規格變更通知

無刷馬達組合 **BMU** 系列

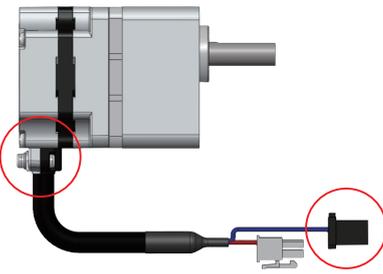
- 1) 檢知器連接器的變更(馬達部、驅動器部、電纜線部)
- 2) 電纜線夾鉗部的形狀變更(馬達部 僅限 IP65 規格)
- 3) 保護等級 IP20 → IP40(馬達部 僅限標準型)
- 4) 參數設定的變更(驅動器部)
 - ① 正面面板的開關操作無效(利用外部信號運轉時)
 - ② 調速範圍的下限初始值
 - ③ 鎖定功能有效時的面板顯示
 - ④ 發出警示時的面板顯示

變更處	規格變更產品(變更後)	舊有產品(變更前)
① 馬達 檢知器連接器 	 J11DF-06V-KY(JST 製)	 43025-0600(Molex 製)
裝配型馬達部品名(例)	BLM460S-□2	BLM460S-□
馬達部品名(例)	BLM460S-□-GFV2	BLM460S-□-GFV
② 驅動器 檢知器連接器(CN3) 	 連接器：JST 製	 連接器：Molex 製
驅動器部品名(例)	BMUD60-A2	BMUD60-A
③ 電纜線 連接用電纜線(附件) 連接用電纜線(選購配件) 可動連接用電纜線(選購配件)	 J11DF-06V-KY(JST)	 43025-0600(Molex)
連接用電纜線(選購配件)品名	CC□□BL2	CC□□BLE
可動連接用電纜線(選購配件)品名	CC□□BL2R	CC□□BLER
馬達部 IP65 規格 電纜線夾鉗	 18.5	 15

變更處	規格變更產品(變更後)	舊有產品(變更前)
馬達部 保護等級	IP40	IP20
正面面板的開關操作 無效	利用外部信號運轉時，可藉由切換「外部運轉信號輸入」參數，將正面面板的開關操作設為「無效」。	利用外部信號運轉時，正面面板的開關操作將變為「有效」。
下限初始值變更	調速範圍的下限值： 50r/min	調速範圍的下限值：0r/min
鎖定功能有效時的面板顯示	欲變更資料、參數時，將顯示「LK」，由此可知操作為無效。	欲變更資料、參數時，不會顯示「LK」。
發出警示時的面板顯示	若在資料模式、參數模式時發生警示，警示顯示將會閃爍。	發出警示時若轉為資料模式、參數模式，不會顯示正在發出警示。
